VYJÁDRĚNÍ K ZAHÁJENÍ KOMPLEXNÍCH POZEMKOVÝCH ÚPRAV V KATASTRÁLNÍM ÚZEMÍ KRALOVICE A V ČÁSTI KATASTRÁLNÍHO ÚZEMÍ VÝROV U KRALOVIC

Dopisem ze dne 12. 5. 2023 jste zaslali našemu oddělení žádost o stanovení podmínek OVHS České Budějovice z důvodu zahájení řízení o komplexních pozemkových úpravách (KoPÚ) v katastrálním území (k. ú.) Kralovice a v části k. ú. Výrov u Kralovic.

Příloha
Přehledná situace staveb HOZ a POZ v obvodu KoPÚ Kralovice

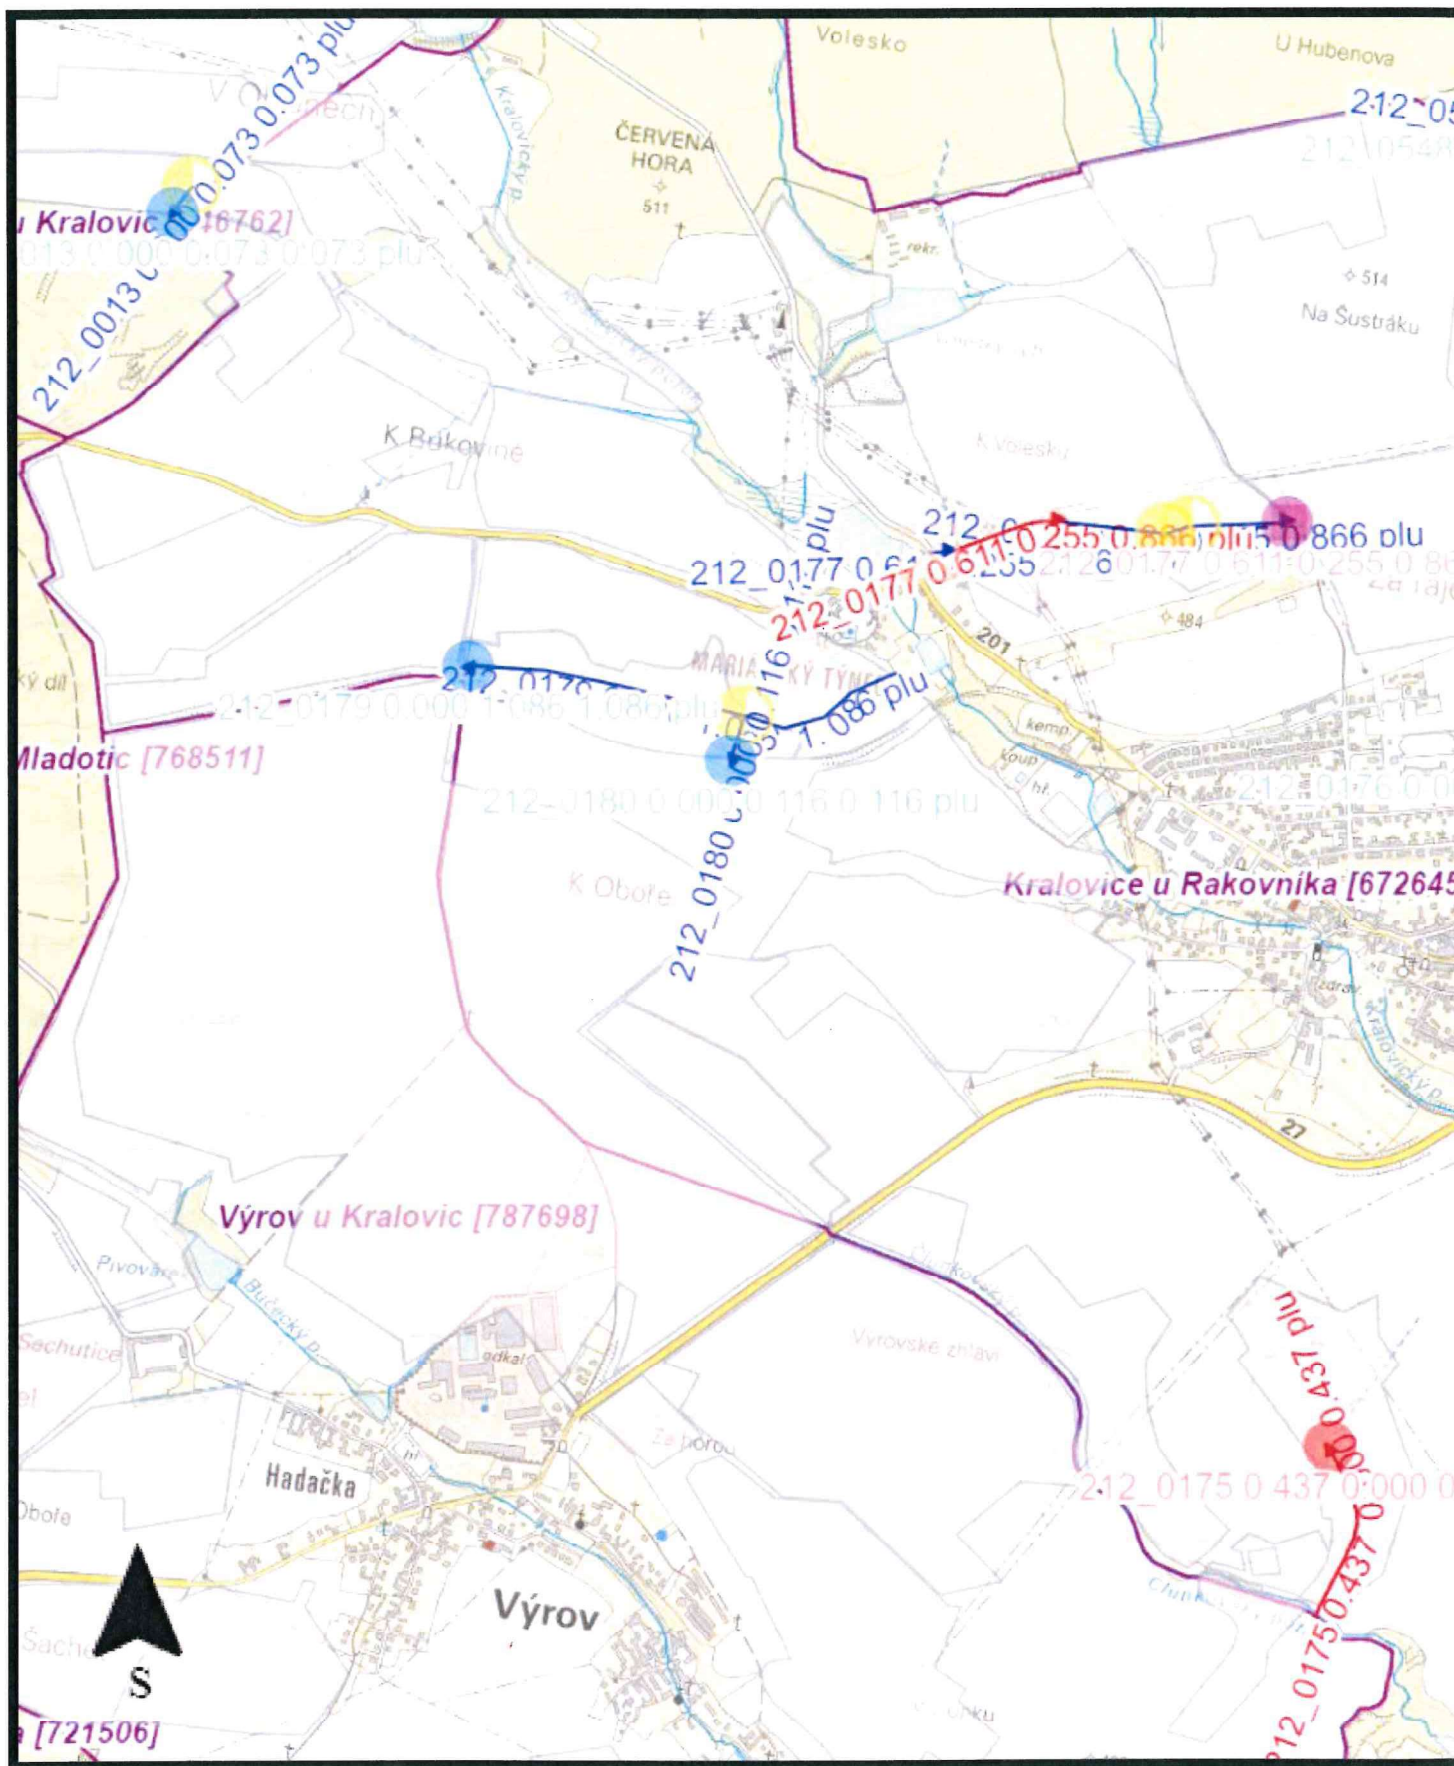
Sdělujeme Vám, že se v obvodu KoPÚ Kralovice **nachází** stavby vodních děl – hlavní odvodňovací zařízení (HOZ), které jsou v majetku státu a v příslušnosti hospodařit Státního pozemkového úřadu v souladu s § 56 odst. 6 zákona č. 254/2001 Sb., o vodách, v platném znění a § 4 odst. 2 zákona č. 503/2012 Sb., o Státním pozemkovém úřadu a o změně některých souvisejících zákonů, v platném znění.

Vzhledem k výskytu HOZ a POZ v obvodu KoPÚ požadujeme v rámci návrhu plánu společných zařízení a návrhu nového uspořádání pozemků respektovat tyto podmínky:

- zakreslit trasy HOZ do hlavního výkresu PSZ a plochy POZ do map průzkumu;
- hranice pozemků požadujeme u otevřeného kanálu HOZ zaměřit ve vzdálenosti 0,5 m od vrchní hrany;

- na zakrytých stavbách HOZ požadujeme zaměřit šachty a jiné objekty (vtoky, výusti apod.);
- pod objektem otevřeného kanálu HOZ navrhnout s odkazem na Informaci OMPÚ č. 1/2017 ze dne 28. 2. 2017 č. j. SPÚ 089940/2017 v rámci návrhu nového uspořádání pozemků pozemek do vlastnictví České republiky a příslušnosti hospodaření Státního pozemkového úřadu, a to druh pozemku vodní plocha, způsob využití koryto vodního toku umělé;

- vlastníci nově navržených pozemků, pod kterými se nalézají zakryté (trubní) úseky HOZ, budou seznámeni s existencí tohoto zařízení;
- do technické zprávy PSZ uvést informace o existenci HOZ s přehledem hlavních parametrů, v případě střetu navržených opatření s HOZ uvést do technické zprávy SPZ podrobný popis dotčení HOZ;

- zajistit přístup k objektům HOZ za účelem kontroly a případných oprav;
- v rámci PSZ je možné navrhnout revitalizace staveb HOZ (rozsah a parametry revitalizace je nutné upřesnit s OVHS České Budějovice před zahájením prací na PSZ);

- navrhnout taková opatření, aby byla po jejich realizaci i nadále zachována funkčnost odvodňovacího systému (POZ i HOZ);
- bude-li v rámci PSZ navrženo opatření, které se bude dotýkat stavby vodního díla HOZ, požadujeme jej předložit k odsouhlasení technického řešení;

- výsadba nad zakrytými (trubními) HOZ není přípustná, případnou výsadbu podél otevřených kanálů HOZ požadujeme pouze jednostrannou za účelem zajištění přístupu ke stavbě vodního díla pro provádění údržby;

- při výstavbě nebo rekonstrukci polních cest, sjezdů na pole a výhyben nebo jiných staveb (např. biokoridory, PPO, protierozní opatření) požadujeme dodržet normu ČSN 75 4030 – Křížení a souběhy melioračních zařízení s dráhami, pozemními komunikacemi a jinými vedeními.
